Oggetto: R: Osservazioni dei comitati alla procedura integrata nazionale VIA-Valutazione di incidenza codice 3271
della linea ferroviaria AV/AC "Verona-Padova" - 1 lotto funzionale di Verona - zona di San Bonifacio

OGGETTO: Procedura integrata nazionale VIA-Valutazione di incidenza codice **3271** avente ad oggetto **"Subtratta Verona-Vicenza - Progetto definitivo - 1° lotto funzionale Verona-Bivio Vicenza. 1° sub lotto Verona-Montebello Vicentino (opere in variante) e 2° sub lotto Montebello Vicentino-bivio Vicenza"** presentata in data 03/02/2016
Osservazioni

**OSSERVAZIONI PER IL TERRITORIO DI SAN BONIFACIO
Comitati per la tutela dell'ambiente e del paesaggio
di San Bonifacio – VR**

Figura 1: Tavola 4b “Sistema Insediativo – Infrastrutturale” del PTCP del 2013 della Provincia di Verona

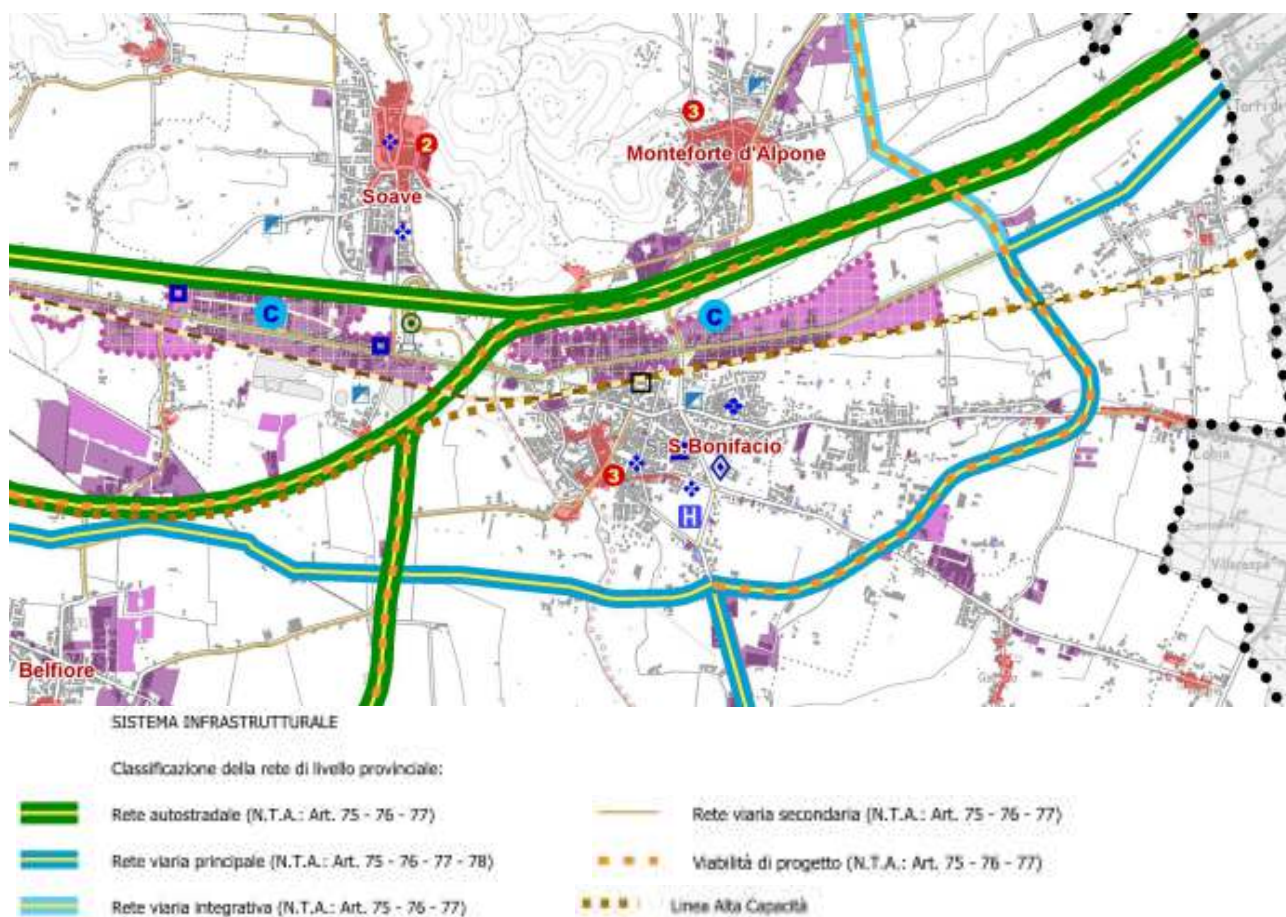
La soluzione "VARIANTE SUD" di San Bonifacio si ritiene non rispetti quanto prescritto dal P.T.C.P. (Piano Territoriale di Coordinamento Provinciale) per le barriere lineari (nuove ferrovie) mentre la soluzione "CIPE 2006" in affiancamento alla linea storica, rispetta pienamente quanto previsto dal P.T.C.P. in quanto non va a creare una ulteriore barriera lineare sul territorio rispetto alla esistente.

Figura 4: Stralcio tavola A.4.32/I del Piano Stralcio per la tutela dal Rischio Idrogeologico del Bacino dell'Adige del 2014

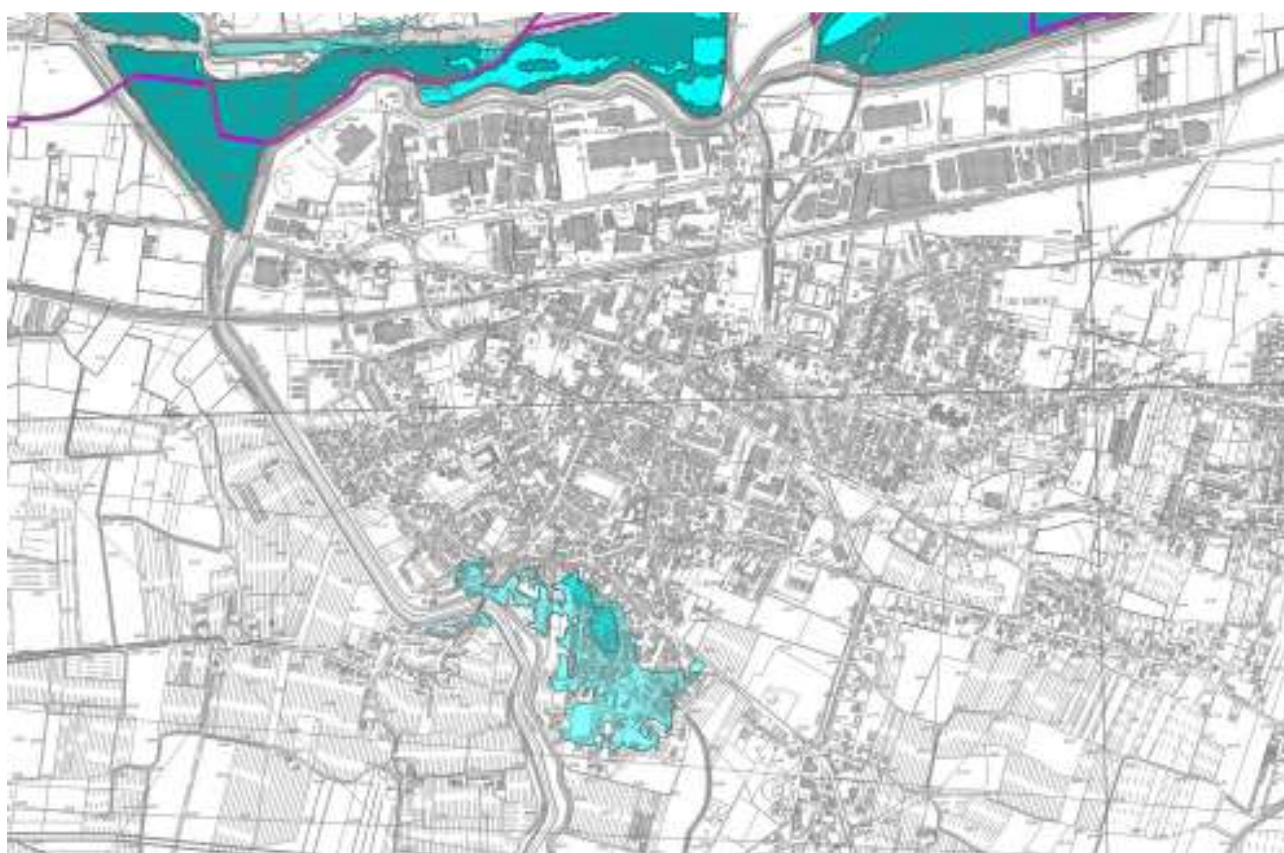
Inoltre, stando al Piano Stralcio per la tutela dal Rischio Idrogeologico del Bacino dell'Adige nella tavola A.4.32/I (2^ Variante - Decreto Segretariale n. 97 del 29.10.2014), sono le aree attraversate dalla "VARIANTE SUD" in sinistra Alpone ad essere maggiormente interessate dal rischio idraulico, non quelle della soluzione "CIPE 2006" lungo la ferrovia.

Figura 8: Schemi di consolidamento del terreno tramite inclusioni rigide o colonne di ghiaia (elaborato IN0D00DI2RBGE0005108C)

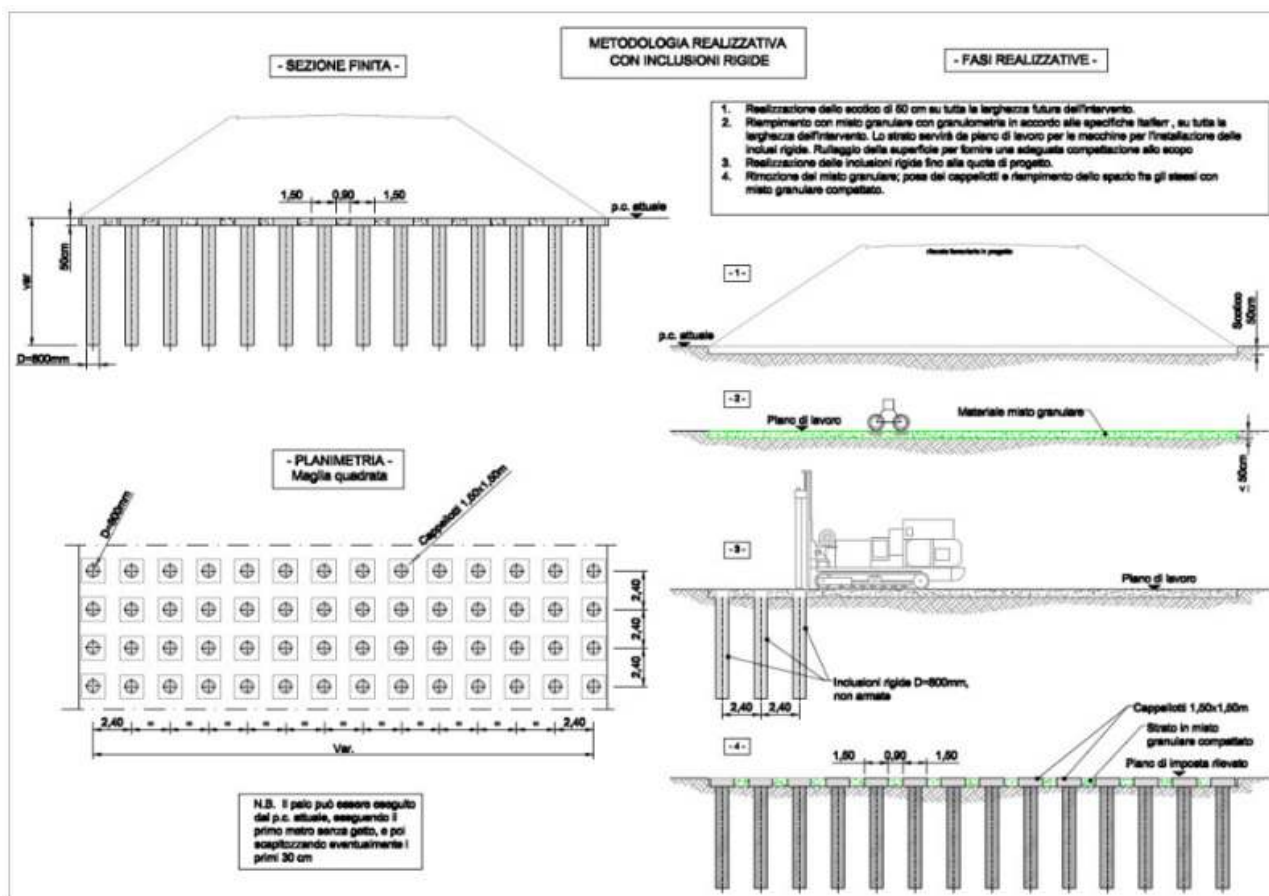
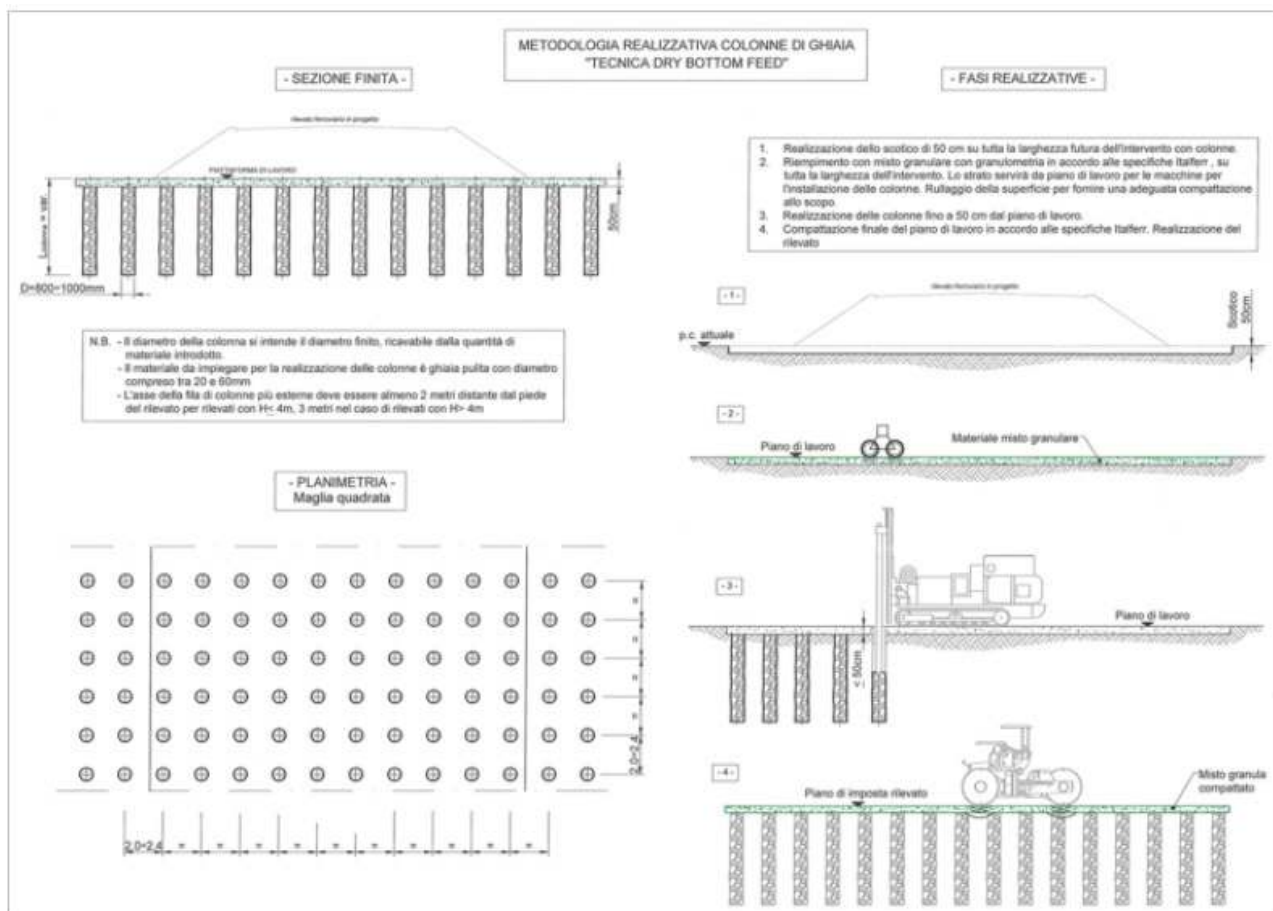
In particolare per il consolidamento del terreno di fondazione dei rilevati ferroviari si prevede il massiccio ricorso a colonne di ghiaia vibrocompressa e/o inclusioni rigide che raggiungeranno una profondità di 12 m (Figura 8).

L'impiego diffuso di tali interventi aumenta notevolmente il rischio d'inquinamento del suolo e sottosuolo che potrebbe rimanere danneggiato irreversibilmente compromettendo definitivamente l'utilizzo del suolo come substrato agrario e di tutte le funzioni che esso detiene.

Figura 13: Profilo e sezione del nuovo viadotto⁷

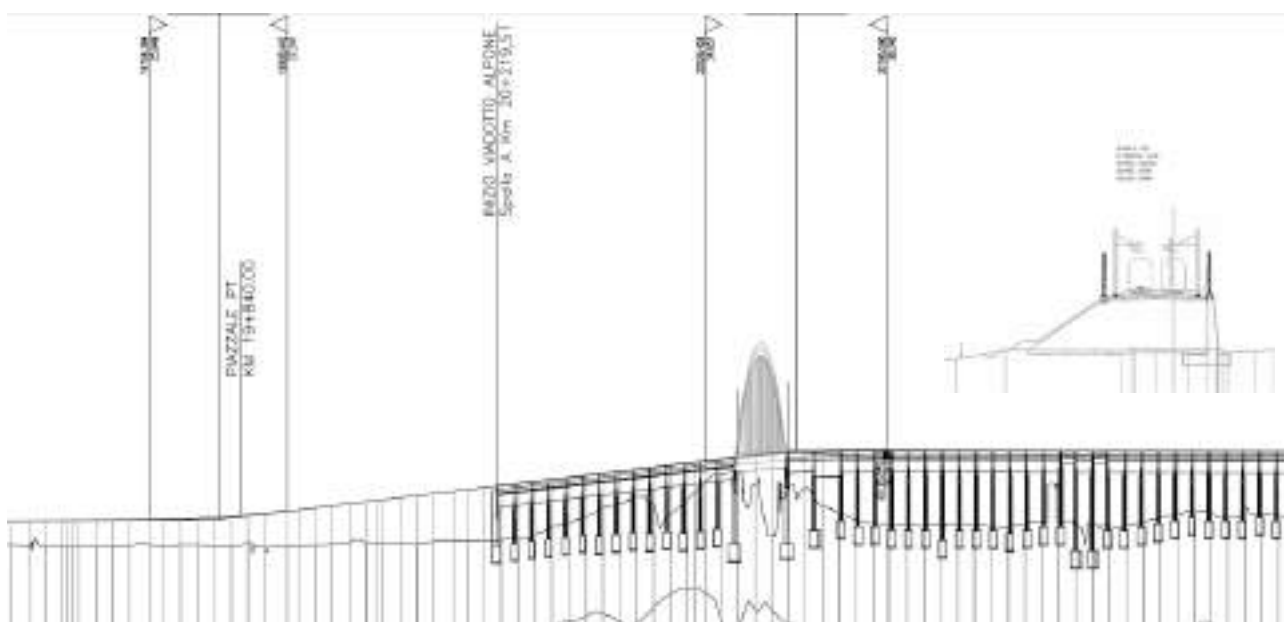
Il **viadotto Alpone** inizia dal km 19+914 per una lunghezza totale di 1772 metri. L'opera permette di superare la viabilità comunale, una serie di attraversamenti idraulici minori e l'alveo del torrente Alpone, ma costituisce una barriera visiva e infrastrutturale importante sul territorio che chiude tutto il lato sud del paese e deve essere attentamente valutata da un punto di vista paesaggistico.

- La **modifica della Strada Porcilana** (punto 1 - Figura 14 e Figura 15);
- l'interferenza con numerosi **nuclei abitati** esistenti (punto 2);
- l'interferenza con il **torrente Alpone** che porta alla realizzazione di un **nuovo ponte con demolizione dell'esistente** (punto 3).

Figura 24: Demolizioni previste per la realizzazione della "VARIANTE SUD" 12

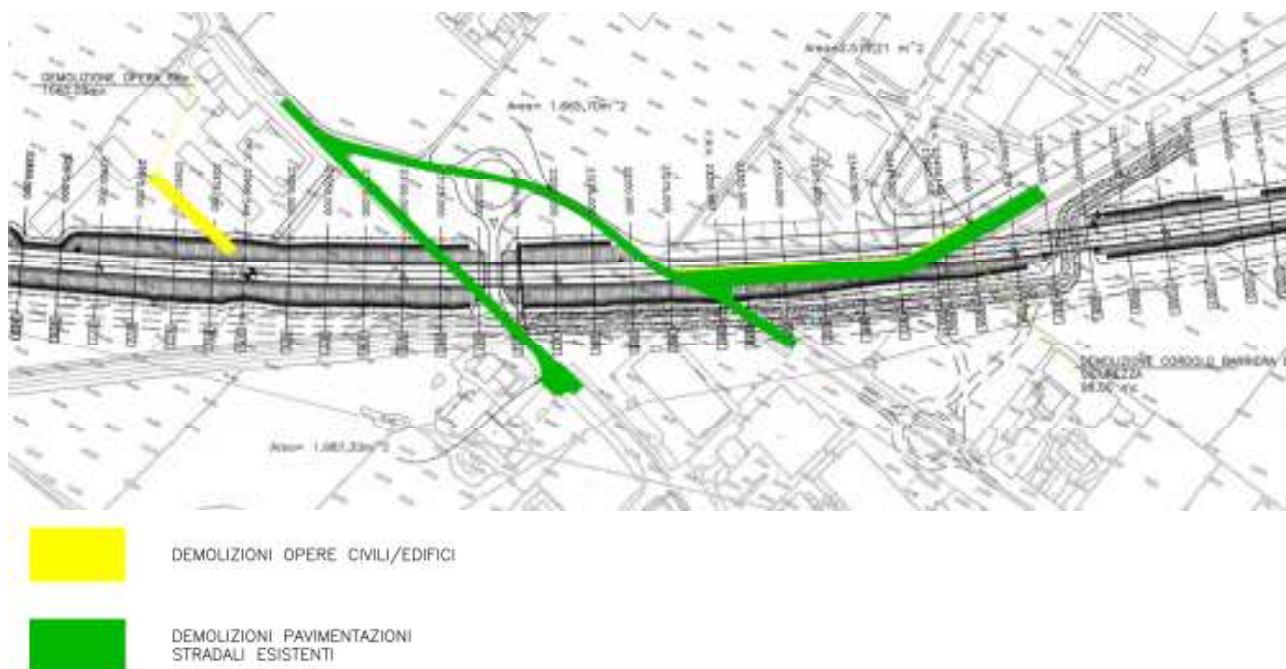
Dopo aver attraversato il nucleo abitativo Casotti la linea prosegue trasversalmente in terrapieno attraversando le campagne vergini in loc. Casotti fino alla loc. Mazzoni dove in prossimità della ditta Toplant da terrapieno alto 7/8 m ritorna su viadotto per attraversare via Mazzoni e successivamente ritornare in terrapieno in prossimità di un allevamento avicolo.

Fig. 1 : linea blu tracciato TAV Progetto CIPE 2006, linea rossa nuovo tracciato TAV “VARIANTE SUD”

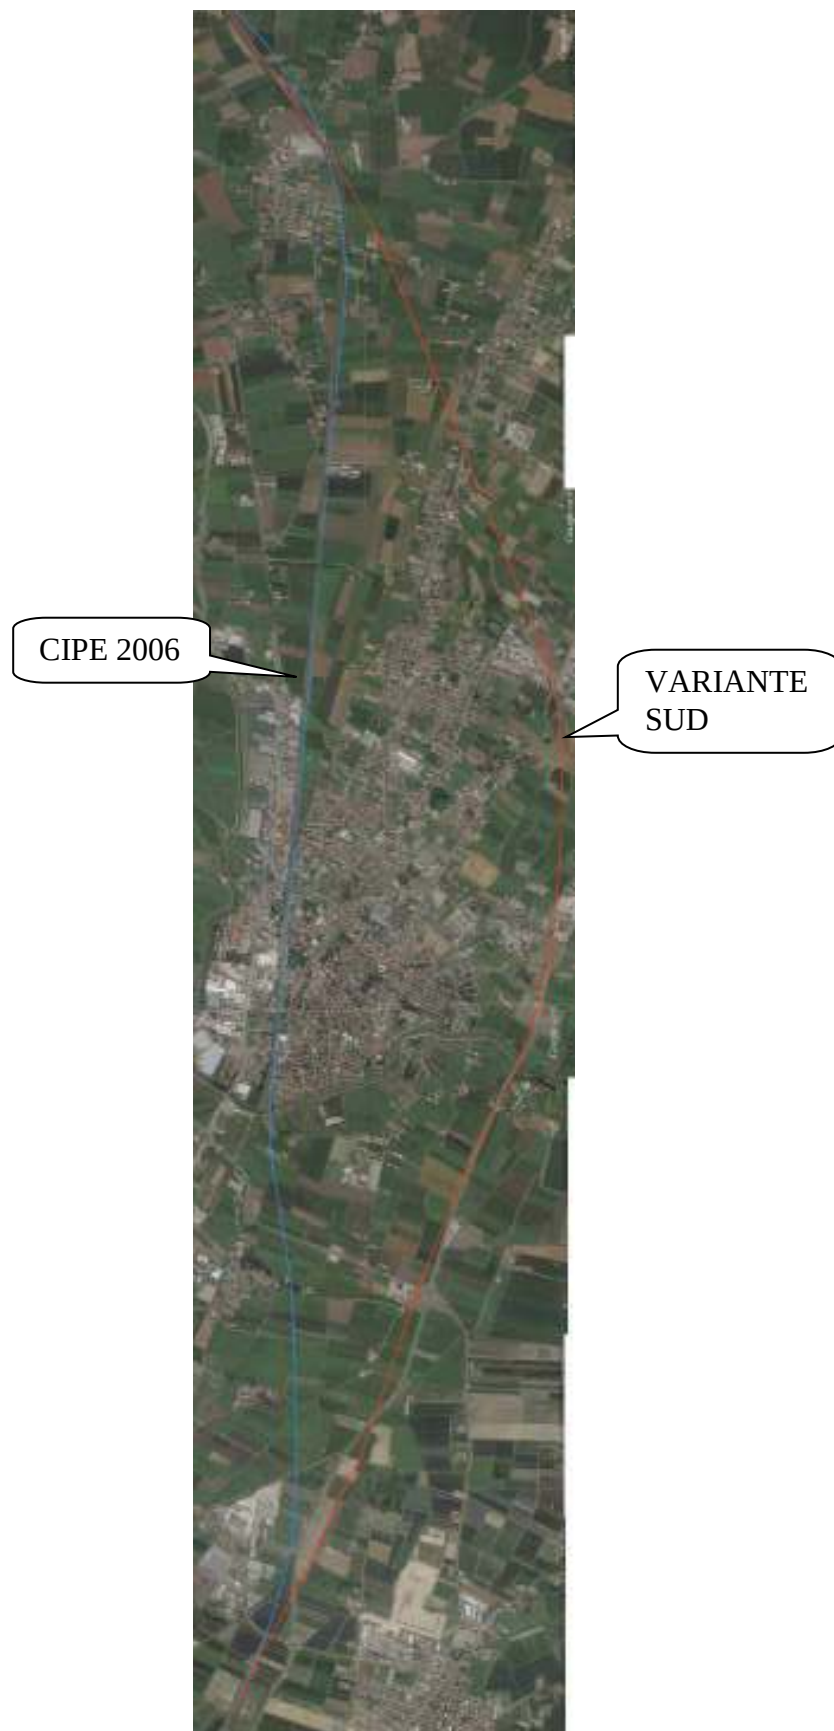
- Spostamento a sud di San Bonifacio del tracciato, in affiancamento alla Strada SP 38 "Porcilana", su viadotto sopraelevato e in parte in rilevato;
- Inserimento di siti di approvvigionamento inerti e recupero ambientale;
- Inserimento di n.3 linee elettriche ed un cavidotto;
- Variazione dei cantieri lungo la tratta.
